Bundesamt für Seeschifffahrt und Hydrographie

06.04.2022

**Stellungnahme der Bundesnetzagentur zum Vorentwurf des
Flächenentwicklungsplans vom 17.12.2021**

Abbildung 2: Abregelungen der Offshore Anbindungen nach Vorzugsvariante 1 im Jahr 2030

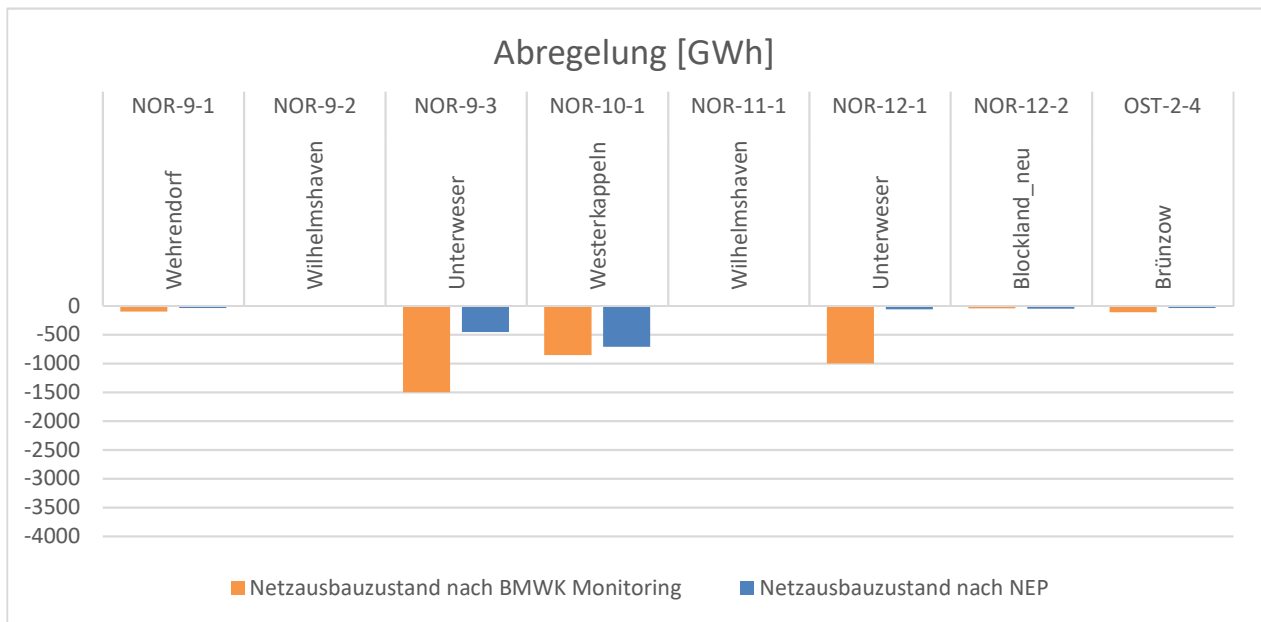
Die Variante 1 weist nur geringfügige Abregelungen von Offshore-Einspeisungen auf. Bei der Variante 2 kommt es hingegen insbesondere am Standort Heide/West zu verstärkten Abregelungen der Offshore-Einspeisung.

Abbildung 4: Abregelungen der Offshore Anbindungen nach Variante 1 und 2 im Jahr 2031

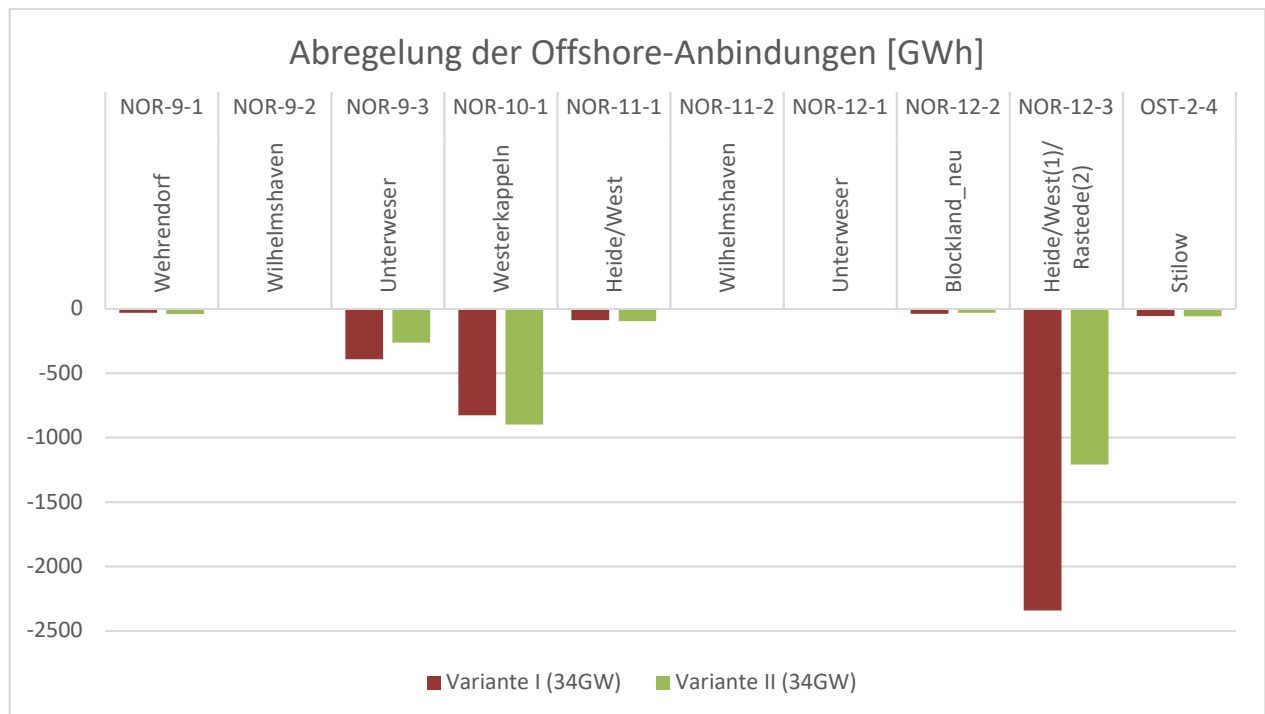
In der Auswertung der Offshore-Abregelungen einzelner Anbindungen zeigt sich, dass die Mengen der Abregelungen der NOR-12-3 in Heide/West in der Vorzugsvariante II nur halb so hoch sind wie die in Rastede auftretenden Abregelungen der NOR-12-3 in Vorzugsvariante I. An den anderen Standorten sind die Abregelungen in etwa gleichwertig.
